Società di Ingegneria: 	Progetto: CCGT 400 MWe nel Porto Industriale di Trieste Contratto no. : Lavoro no. :				Cliente: 			
	Rev.:	00						
Documento no.: 08110-HSE-R-0-301	Foglio: 1 di 127		Data: 21/06/2010		Classificazione: per istruttoria		Documento Cliente no.:

**STUDIO DI IMPATTO AMBIENTALE (SIA) E
 DOMANDA DI AUTORIZZAZIONE INTEGRATA AMBIENTALE (AIA)
 CHIARIMENTI E INTEGRAZIONI**

CCGT 400 MWe NEL PORTO INDUSTRIALE DI TRIESTE
SIA E DOMANDA DI AIA – CHIARIMENTI E INTEGRAZIONI

Fig. 4.1 – Ipotesi di scenario di sviluppo della Piattaforma Logistica ‘allargato’ alle aree della adiacente struttura della Ferriera.

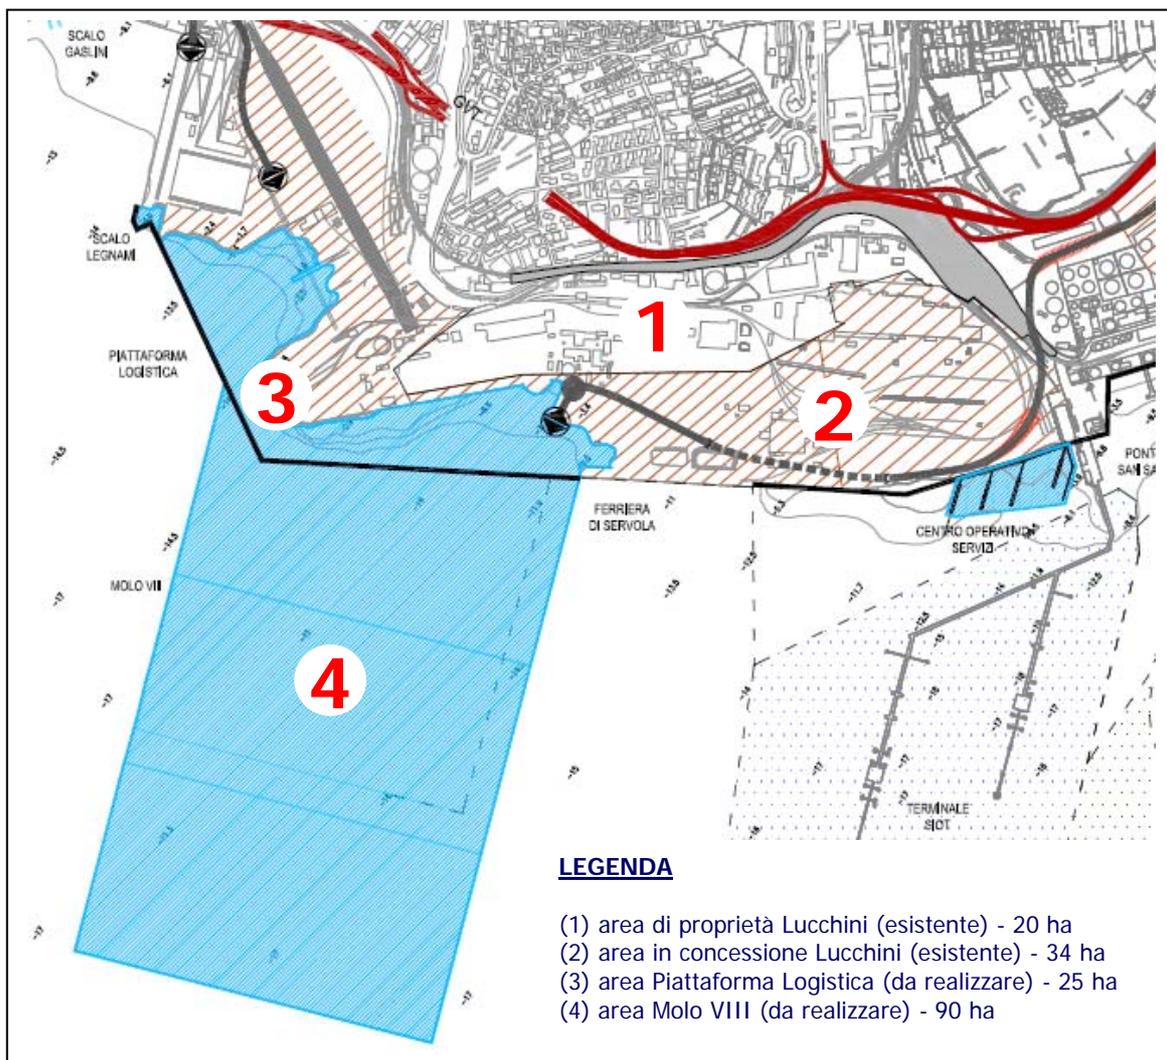
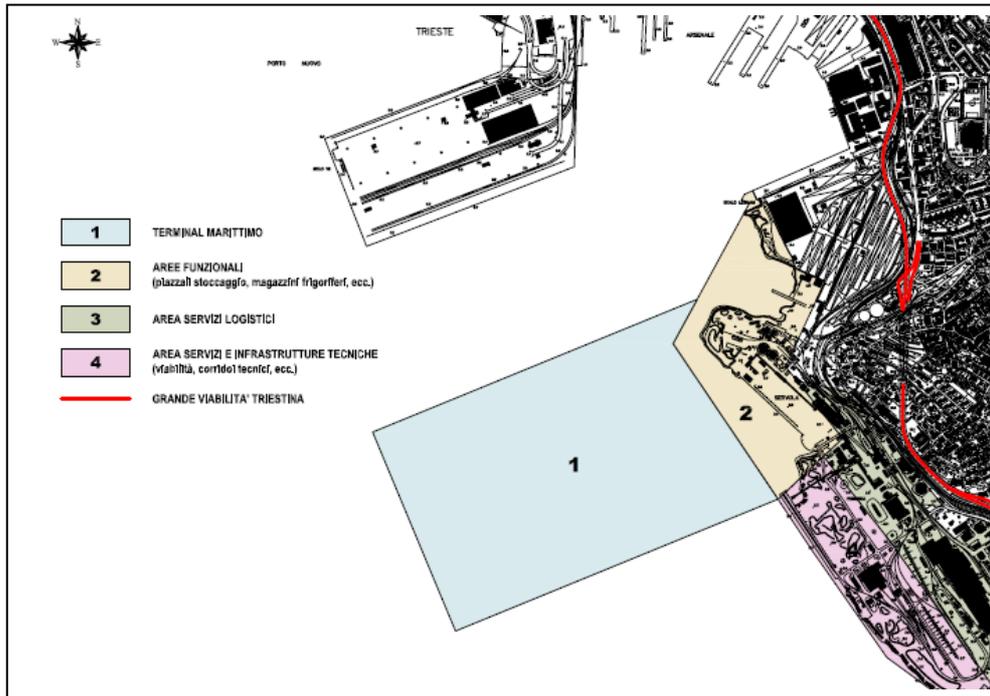
4. *Predisporre un progetto di recupero/riqualificazione del sito della Ferriera di Servola successivamente alla cessazione delle attività di produzione. Tale indicazione dovrà comprendere le tempistiche degli interventi e gli eventuali interventi provvisori e di contenimento degli impatti ambientali.*

Con riferimento ai possibili sviluppi dell’area della Ferriera, come riportato nel Protocollo di Intesa del 20 aprile 2009, nel definire il programma di riconversione produttiva del sito, Lucchini ha promosso alcune iniziative per lo sviluppo di nuove attività anche nel settore della logistica: nell’area contigua allo stabilimento è in corso di realizzazione da parte dell’Autorità Portuale un progetto di ampio respiro logistico (cd. Piattaforma Logistica), che sostanzialmente “cuce” l’area tra lo Scalo Legnami e la Ferriera di Servola. In questo senso l’area dello stabilimento Lucchini è di interesse strategico, in quanto prolungamento naturale di tale progetto: lo scenario di sviluppo della Piattaforma Logistica potrebbe allora essere ‘allargato’ sfruttando le aree della adiacente struttura della Ferriera. In considerazione del fatto che la sola parte di area demaniale, sulla quale insiste l’attuale attività dello stabilimento è di circa 34 ha, appare evidente come l’unione di detta area con quella del progetto della Piattaforma Logistica sopra descritta, consenta la possibilità di ipotizzare un terminal di circa 600.000 m², che, indipendentemente dalla prevista espansione del Molo VIII, sarebbe unico di queste dimensioni in tutto il Nord Adriatico.

Tale struttura, poi, potrebbe essere ulteriormente ampliata conglobando anche le aree, o parte di esse, di proprietà della Lucchini, che non dovessero essere utilizzate per altre destinazioni (vedi **Fig. 4.1**).

Il riutilizzo dei medesimi ambiti con finalità commerciali e portuali rappresenta, di fatto, un obiettivo di qualità, già oggetto di realizzazione in aree limitrofe nel porto industriale di Trieste (area ex-Aquila) e consentirebbe di caratterizzare gli interventi previsti non più nell’ambito del settore della “logistica”, ma in quello della “logistica integrata a valore aggiunto”. In **Fig. 4.2** è riportata un’ipotesi di sviluppo e destinazione delle diverse aree interessate.

Fig. 49.1 – Planimetria schematica del Porto di Trieste: area della Piattaforma Logistica (A) e della Centrale (B).

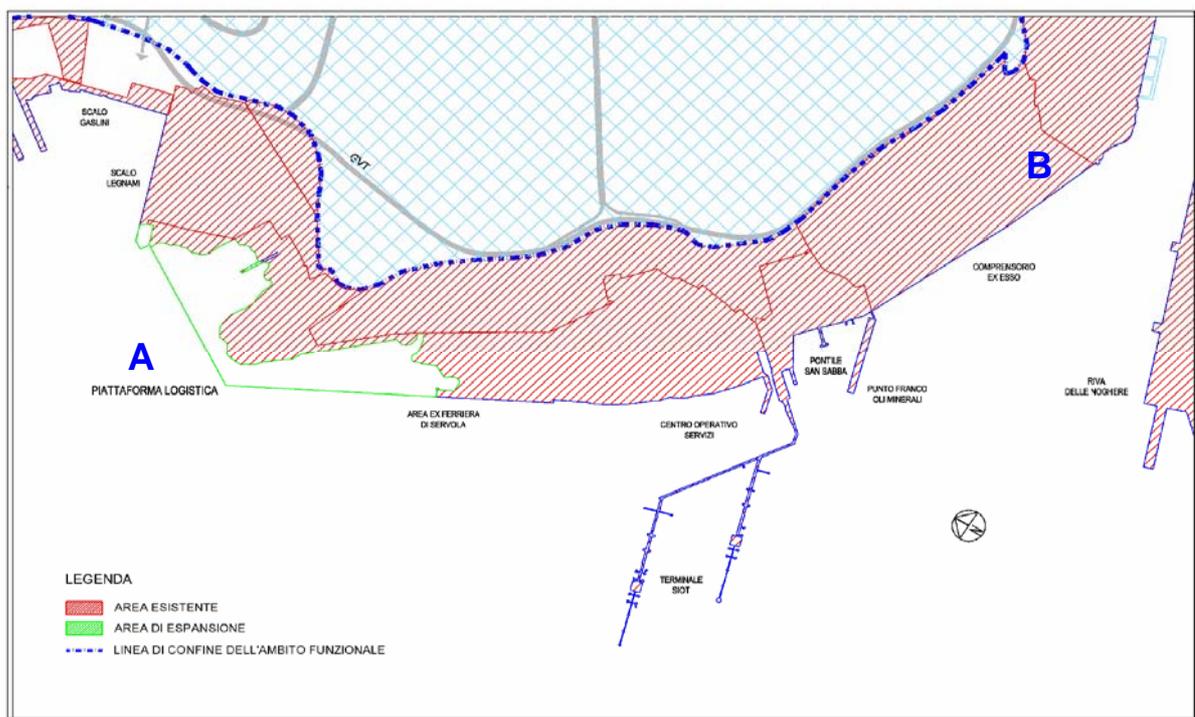
Lo SIA dovrà essere integrato per quanto attiene agli effetti cumulativi sotto il profilo paesaggistico con altri piani e progetti (come citato a pag. 46 del riassunto SIA riguardante la Piattaforma Logistica, la prevista ubicazione di un terminale di rigassificazione) per quanto attiene la variazione dello skyline vista mare, le scelte cromatiche, la modifica complessiva della linea di costa.

È opportuno premettere che la Piattaforma Logistica, citata nell’ambito degli aspetti programmatici analizzati nello SIA, interessa tutt’altra zona del Porto di Trieste, nettamente separata dall’area del comprensorio ex-Esso e dalla ex-discardica di Via Errera, dalla collina di Servola e dai molteplici insediamenti industriali presenti (Ferriera, SIOT, D.C.T.), come mostrato in **Fig. 49.1**. Pertanto l’unico progetto di interesse per una variazione dello skyline vista mare e per una modifica complessiva della linea di costa, risulta essere il proposto terminale di rigassificazione del GNL. Pertanto, in aggiunta a quanto già riportato nell’ambito della Relazione Paesaggistica e alla relativa documentazione integrativa trasmessa nel mese di Ottobre 2009, redatta in risposta a uno specifico rilievo del Comune di Trieste in sede di Conferenza dei Servizi, in **Allegato 49** sono state sviluppate due ulteriori simulazioni visive dai punti più rappresentativi della Baia di Muggia, inclusive della presenza dell’eventuale impianto di rigassificazione.
